पत्रांक– २२९१ /12-1 : देहरादूनः दिनांकः २१ मार्च, 2025

विषय– जनपद–उत्तरकाशी में विकास खण्ड़ चिन्यालीसौड़ के अंर्तगत चिन्यालीसौड़ –जोगथ मोटर मार्ग से गोरूण तक मोटर मार्ग के निर्माण हेतु 1.5225 हे0 वन भूमि का गैर वानिकी कार्यो हेतु लोक निर्माण विभाग को प्रत्यावर्तन के संबध में।

existing m/r chinyali jogath 30 D 32 M 48 S N 78 D 24 M 04 S
Gorun 30 D 32 M 42 S N 78 D23 M 55 S E
Government Primary
School, Gorun Pokhari

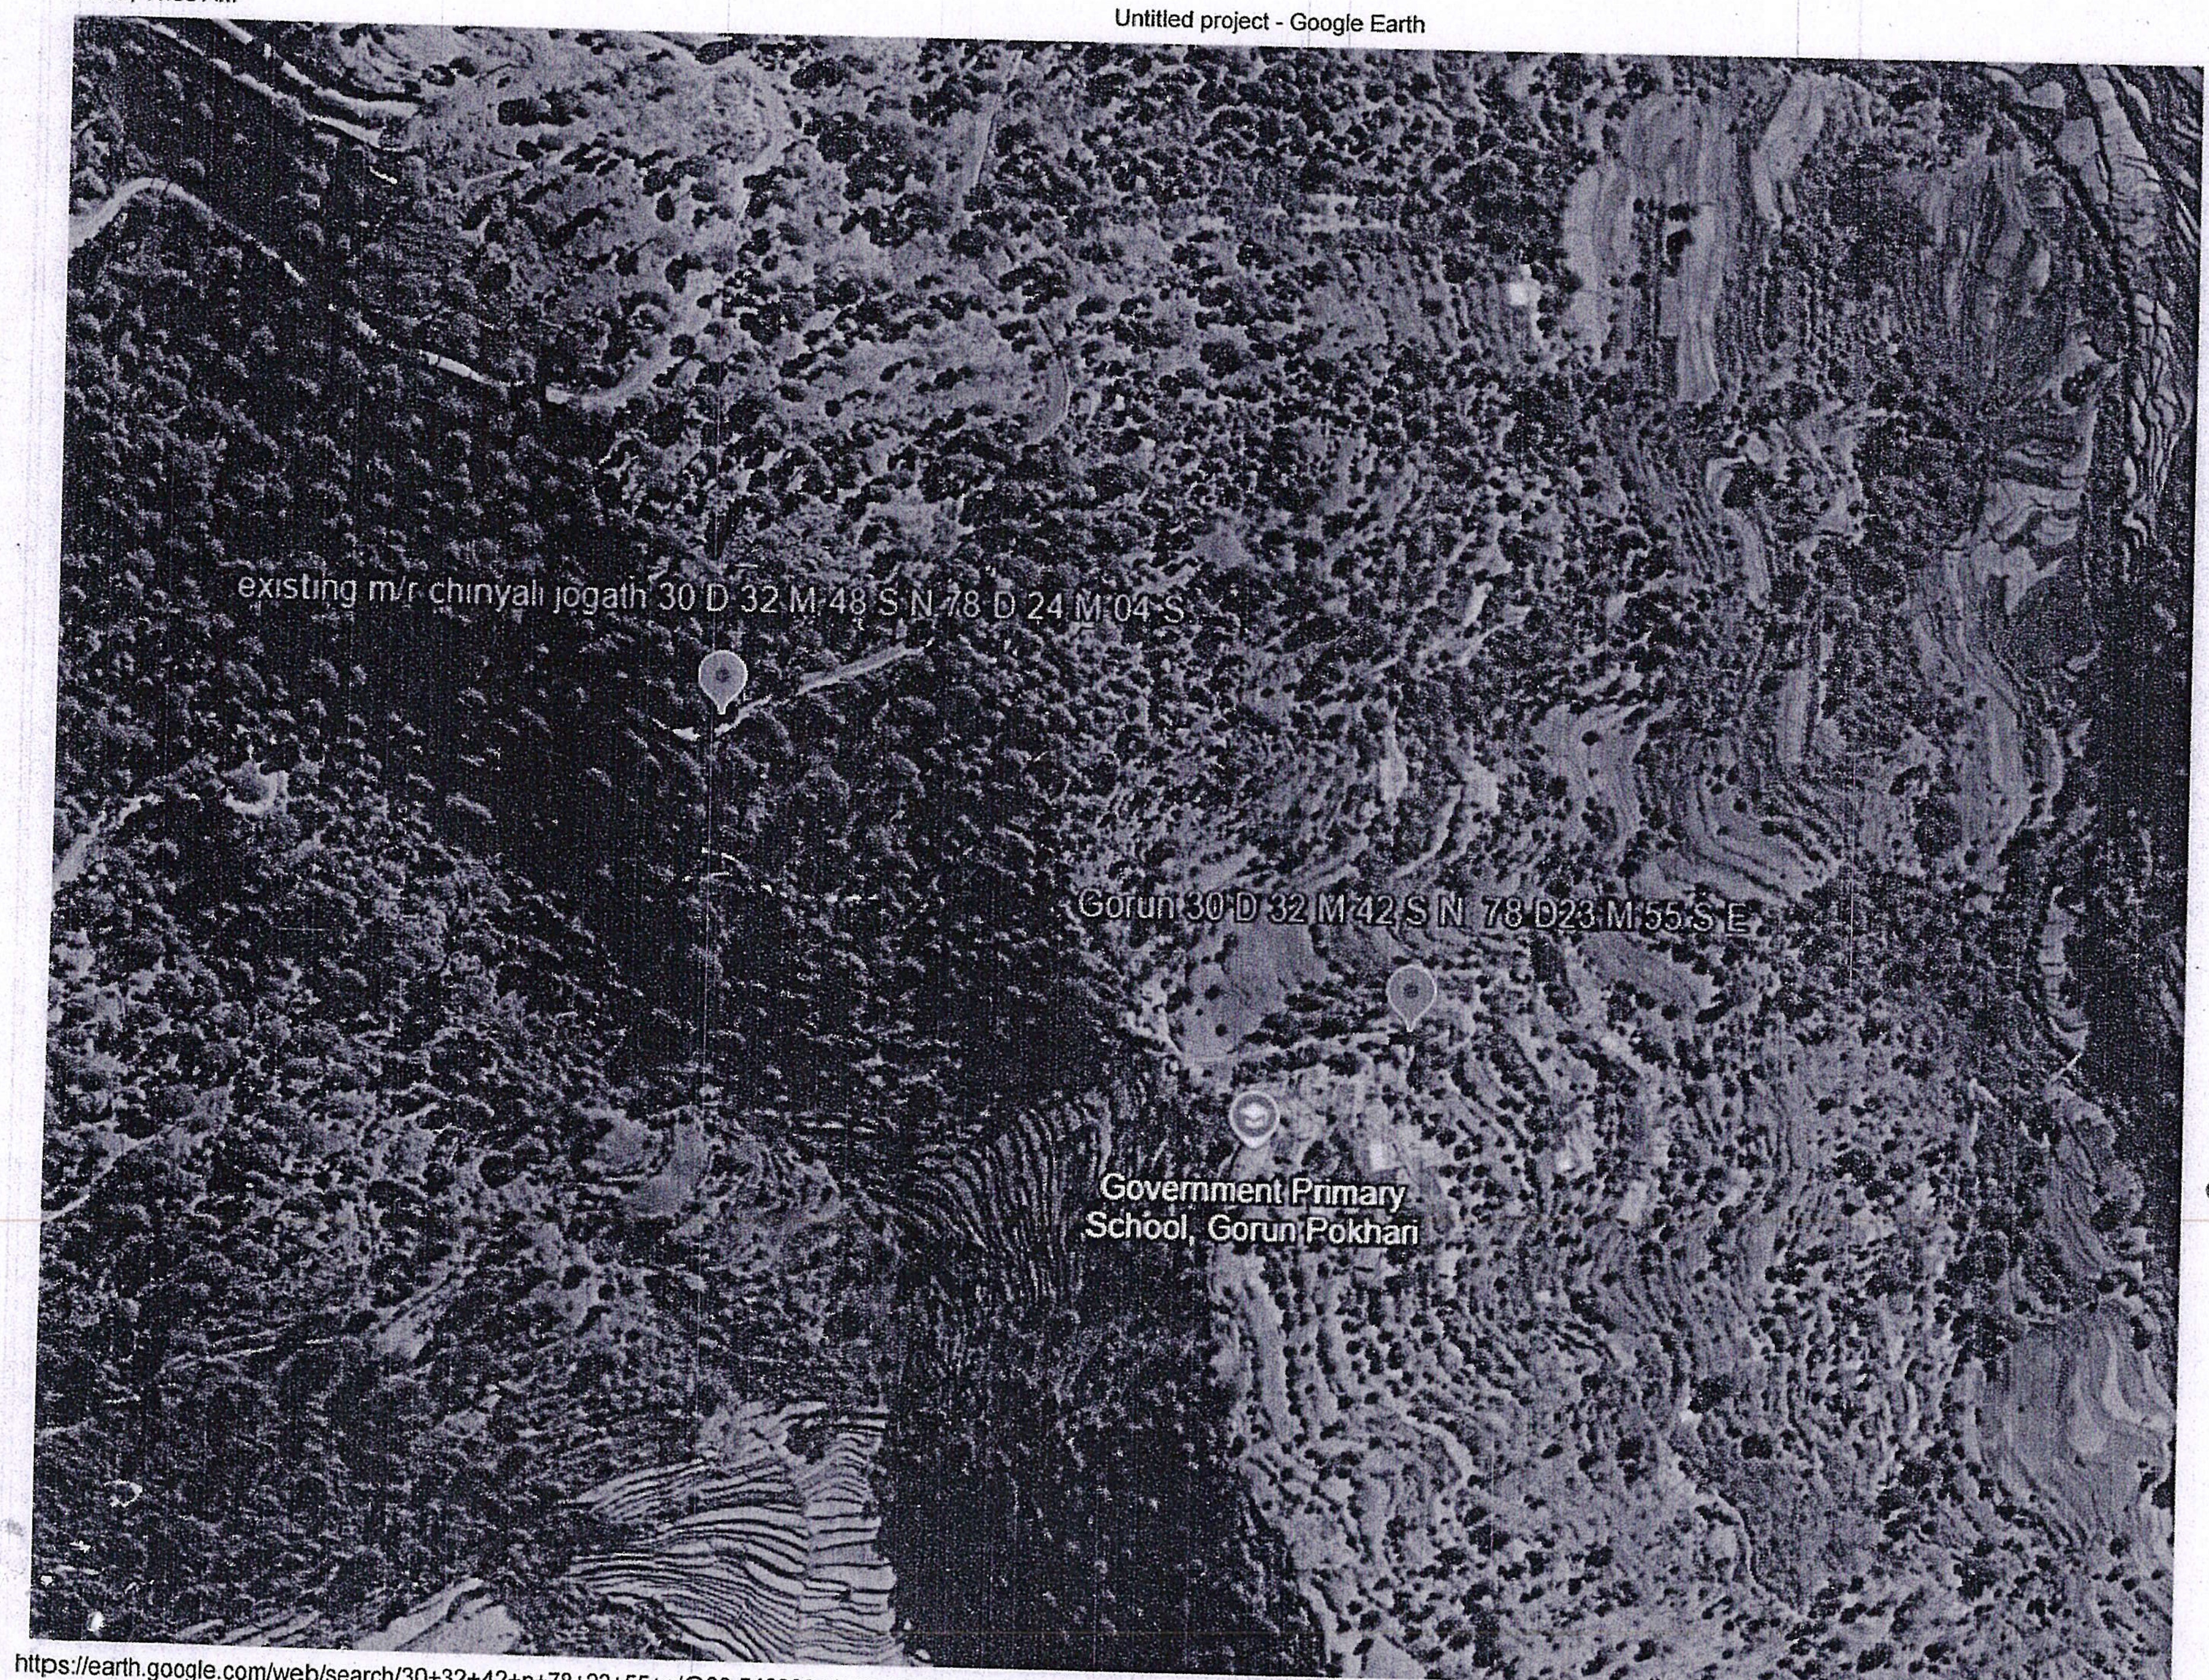
3	A detailed map showing the location of the village exisiting road and the distance between them shall be submitted.	वन संरक्षक, भागीरथी वृत्त, उत्तराखण्ड़ मुनिकीरेती एवं प्रभागीय वनाधिकारी, उत्तरकाशी वन प्रभाग, उत्तरकाशी द्वारा अवगतनीय है कि उक्त शर्त के अनुपालन में मौजूदा मोटर मार्ग (चिन्यालीसौड़– जोगथ मोटर मार्ग) एंव गोरूण गांव को प्रदर्शित करती हुयी गूगल फोटोग्राफस संलग्न है।(संलग्नक–02)

3	A detailed map showing the location of the village, existing road and the distance between them shall be submitted.	उक्त के अनुपालन में मौजूदा मोटर मार्ग (चिन्यालीसौड़—जोगथ मोटर मार्ग) एवं गोरूण गांव को प्रदर्शित करती हुई गूगल फोटोग्राफ्स संलग्न है।
4	The user agency shall give detailed presentation giving justification about the proposal road on dt. 27.02.2024 at 3:00 PM in this office.	उक्त के अनुपालन में याचक विभाग द्वारा अवगत कराया गया है कि भारत सरकार वन एवं जलवायु परिवर्तन मंत्रालय क्षेत्रीय कार्यालय देहरादून के पत्रांक— 8बी./यू.सी.पी./06/132/2021/एफ.सी./1491, दिनांक— 22.02.2024 के माध्यम से दिनांक— 27.02.2024 अपराह्न 3.00 बजे चिन्यालीसौड़ जोगत मोटर मार्ग से गोरूण तक मोटर मार्ग के निर्माण के सन्दर्भ में Presentation देने के निर्देश हेतु सूचित किया गया था, किन्तु उक्त सन्दर्भित पत्र इस कार्यालय में दिनांक— 20.09.2024 को विलम्ब से प्राप्त हुआ, जिस कारण Presentation देना सम्भव नहीं हो पाया।

उक्त तथ्य का परीक्षण करने के लिये चिन्यालीसौड़–जोगत मोटर मार्ग पर गोरूण गांव के समीपस्थ बिन्दु का चयन किया गया जिसकी समुद्र तल से ऊँचाई 1617 मी0 जी0पी0एस0 द्वारा ज्ञात हुई, इसी प्रकार उक्त मोटर मार्ग से गोरूण गांव के समीपस्थ बिन्दु का मौके पर चयन किया गया, जिसकी समुद्र तल से ऊँचाई 1503 मी0 जी0पी0एस0 द्वारा ज्ञात हुई। जिससे स्पष्ट होता है कि गोरूण गांव की निकटस्थ मोटर मार्ग से उर्ध्वाधर दूरी लगभग 114 मी0 है। उक्त दूरी 100 मी0 के समीप ही है, जिस कारण यदि दूरी ज्ञात करने के लिये बिन्दुओं का चयन सही प्रकार से नही किया जाता है, तो उक्त दूरी ज्ञात करने में असमानता आ सकती है। पूर्व में अलग–अलग समय पर अलग–अलग बिन्दुओं का चयन कर लिये जाने के कारण उक्त दूरी में परिवर्तन प्रदर्शित हो रहा था। वर्तमान में चयनित किये गये बिन्दुओं को गूगल मैप पर दर्शाकर मैप को रिपोर्ट के साथ संलग्न कर दिया गया है।

प्रभागीय वनाधिकारी वनप्रभाग, कोटबंगला उत्तरकाशी के पत्रांक 1469/12–1 कोटबंगला दिनांक 18.10.2024 में दिये गये निर्देशों के अनुपालन में जनपद उत्तरकाशी में विकासखण्ड चिन्यालीसौड के अन्तर्गत चिन्यालीसौड जोगथ मोटर मार्ग से गोरूण तक मोटर मार्ग (प्रथम चरण) मे स्वीकृत मोटर मार्ग का दिनांक 31.12.2024 संयुक्त निरीक्षण किया जिसमें वन विभाग की ओर से उपप्रभागीय वनाधिकारी श्री मयंक गर्ग एवं लो०नि०वि०, चिन्यालीसौड की ओर से इं० मोहन सिंह चौहान, सहायक अभियन्ता व इं० पीयूष नेगी, अपर सहायक अभियन्ता सम्मलित हुए। निरीक्षण के दौरान गोरूण गांव से चिन्यालीसौड जोगत मोटर मार्ग के निकटत्तम बिन्दु का चयन किया गया जिसकी समुद्र तल से ऊँचाई एवं कोर्डिनेट क्रमशः 1617 मीटर एवं 30^{0}32'48"N , 78^{0}24'04"E आ रही है। इसी क्रम में गोरूण गांव के निकटत्तम बिन्दु का चयन किया गया जिसकी समुद्र तल से ऊँचाई एवं कोर्डिनेट क्रमशः 1503 मीटर एवं 30^{0}32'42"N , 78^{0}23'55"E आ रही है। और उपरोक्त चयनित बिन्दुओं के बीच की उर्ध्वाधर दूरी 114 मीटर आ रही है ।

existing m/r chinyali jogath 30 D 32 M 48 S N 78 D 24 M 04 S
Gorun 30 D 32 M 42 S N 78 D23 M 55 S E
Government Primary School, Gorun Pokhari

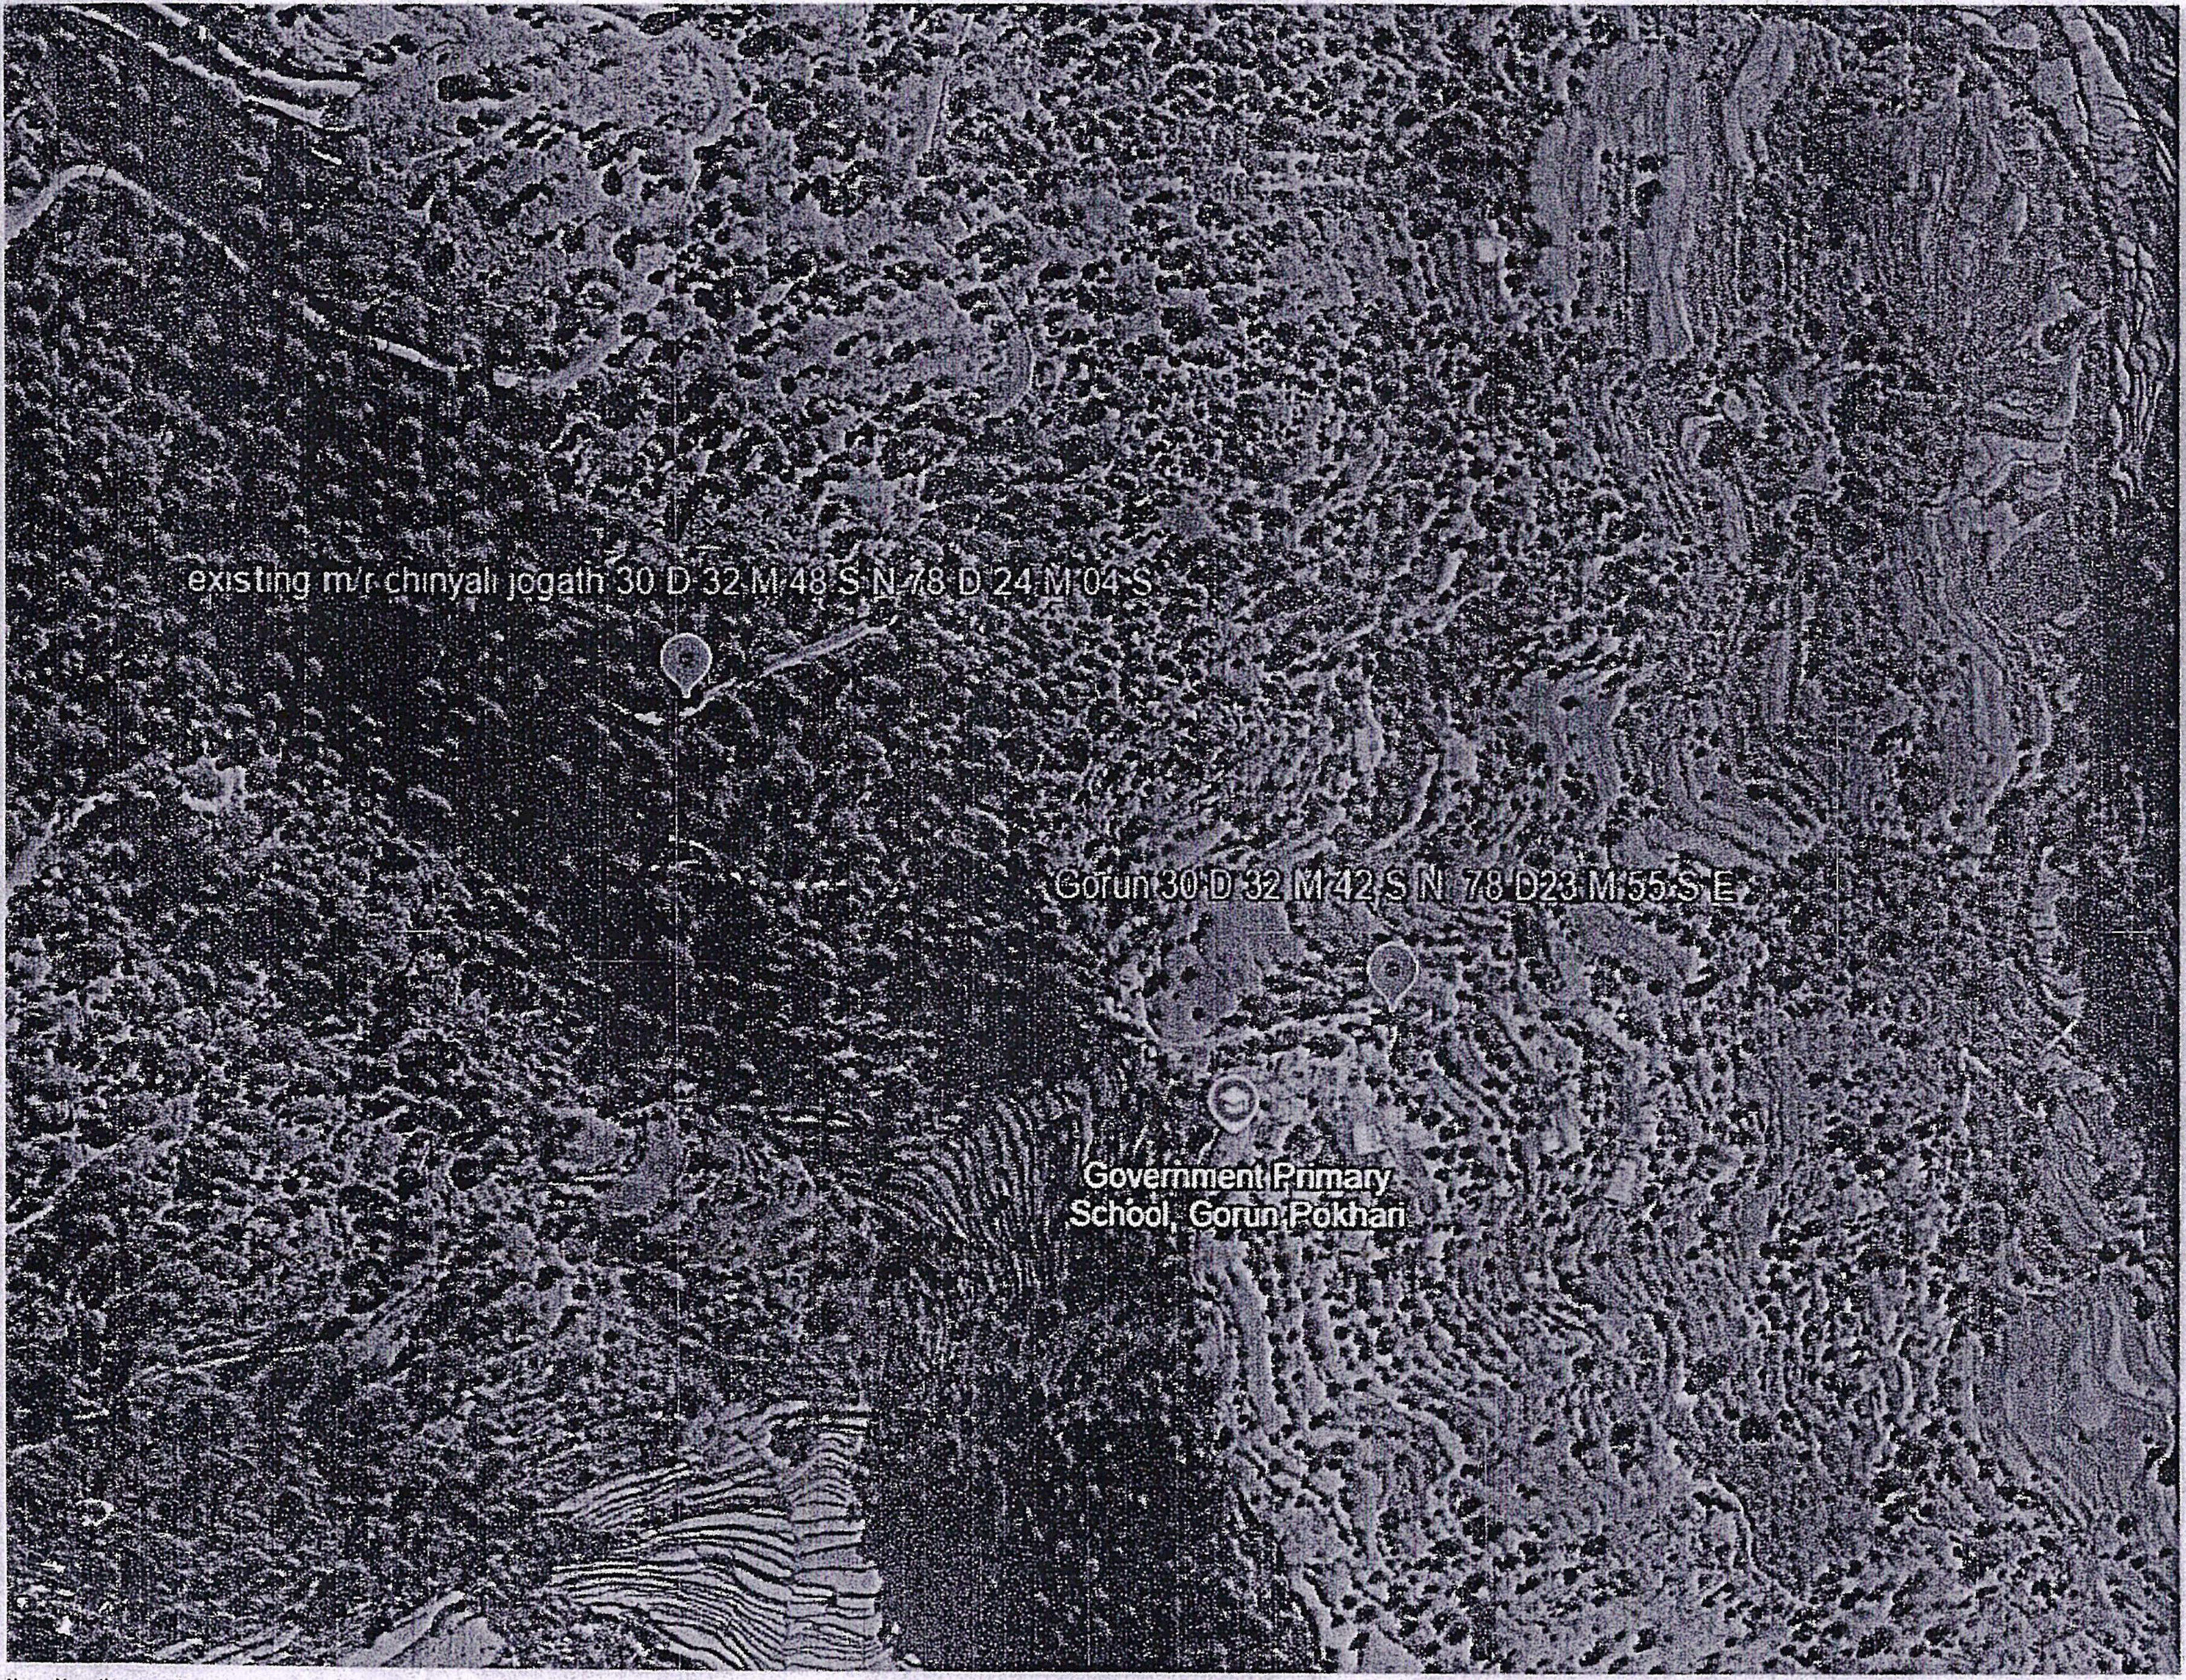
3	A detailed map showing the location of the village exisiting road and the distance between them shall be submitted.	वन संरक्षक, भागीरथी वृत्त, उत्तराखण्ड़ मुनिकीरेती एवं प्रभागीय वनाधिकारी, उत्तराकशी वन प्रभाग, उत्तरकाशी द्वारा अवगतनीय है कि उक्त शर्त के अनुपालन में मौजूदा मोटर मार्ग (चिन्यालीसौड़– जोगथ मोटर मार्ग) एंव गोरूण गांव को प्रदर्शित करती हुयी गूगल फोटोग्राफस संलग्न है।(संलग्नक–02)

3	A detailed map showing the location of the village, existing road and the distance between them shall be submitted.	उक्त के अनुपालन में मौजूदा मोटर मार्ग (चिन्यालीसौड़–जोगथ मोटर मार्ग) एवं गोरूण गांव को प्रदर्शित करती हुई गूगल फोटोग्राफ्स संलग्न है।
4	The user agency shall give detailed presentation giving justification about the proposal road on dt. 27.02.2024 at 3:00 PM in this office.	उक्त के अनुपालन में याचक विभाग द्वारा अवगत कराया गया है कि भारत सरकार वन एवं जलवायु परिवर्तन मंत्रालय क्षेत्रीय कार्यालय देहरादून के पत्रांक– 8बी./यू.सी.पी./06/132/2021/एफ.सी./1491, दिनांक– 22.02.2024 के माध्यम से दिनांक– 27.02.2024 अपराहन 3.00 बजे चिन्यालीसौड़ जोगत मोटर मार्ग से गोरूण तक मोटर मार्ग के निर्माण के सन्दर्भ में Presentation देने के निर्देश हेतु सूचित किया गया था, किन्तु उक्त सन्दर्भित पत्र इस कार्यालय में दिनांक– 20.09.2024 को विलम्ब से प्राप्त हुआ, जिस कारण Presentation देना सम्भव नहीं हो पाया।

उक्त तथ्य का परीक्षण करने के लिये चिन्यालीसौड़–जोगत मोटर मार्ग पर गोरूण गांव के समीपस्थ बिन्दु का चयन किया गया जिसकी समुद्र तल से ऊँचाई 1617 मी0 जी0पी0एस0 द्वारा ज्ञात हुई, इसी प्रकार उक्त मोटर मार्ग से गोरूण गांव के समीपस्थ बिन्दु का मौके पर चयन किया गया, जिसकी समुद्र तल से ऊँचाई 1503 मी0 जी0पी0एस0 द्वारा ज्ञात हुई। जिससे स्पष्ट होता है कि गोरूण गांव की निकटस्थ मोटर मार्ग से उर्ध्वाधर दूरी लगभग 114 मी0 है। उक्त दूरी 100 मी0 के समीप ही है, जिस कारण यदि दूरी ज्ञात करने के लिये बिन्दुओं का चयन सही प्रकार से नही किया जाता है, तो उक्त दूरी ज्ञात करने में असमानता आ सकती है। पूर्व में अलग–अलग समय पर अलग–अलग बिन्दुओं का चयन कर लिये जाने के कारण उक्त दूरी में परिवर्तन प्रदर्शित हो रहा था। वर्तमान में चयनित किये गये बिन्दुओं को गूगल मैप पर दर्शाकर मैप को रिपोर्ट के साथ संलग्न कर दिया गया है।

प्रभागीय वनाधिकारी वनप्रभाग, कोटबंगला उत्तरकाशी के पत्रांक 1469/12–1 कोटबंगला दिनांक 18.10.2024 में दिये गये निर्देशों के अनुपालन में जनपद उत्तरकाशी में विकासखण्ड चिन्यालीसौड के अन्तर्गत चिन्यालीसौड जोगथ मोटर मार्ग से गोरूण तक मोटर मार्ग (प्रथम चरण) मे स्वीकृत मोटर मार्ग का दिनांक 31.12.2024 संयुक्त निरीक्षण किया जिसमें वन विभाग की ओर से उपप्रभागीय वनाधिकारी श्री मयंक गर्ग एवं लो०नि०वि०, चिन्यालीसौड की ओर से इं० मोहन सिंह चौहान, सहायक अभियन्ता व इं० पीयूष नेगी, अपर सहायक अभियन्ता सम्मलित हुए। निरीक्षण के दौरान गोरूण गांव से चिन्यालीसौड जोगत मोटर मार्ग के निकटत्तम बिन्दु का चयन किया गया जिसकी समुद्र तल से ऊँचाई एवं कोर्डिनेट क्रमशः 1617 मीटर एवं $30^0$32'48"N , $78^0$24'04"E आ रही है। इसी क्रम में गोरूण गांव के निकटत्तम बिन्दु का चयन किया गया जिसकी समुद्र तल से ऊँचाई एवं कोर्डिनेट क्रमशः 1503 मीटर एवं $30^0$32'42"N , $78^0$23'55"E आ रही है। और उपरोक्त चयनित बिन्दुओं के बीच की उर्ध्वाधर दूरी 114 मीटर आ रही है ।
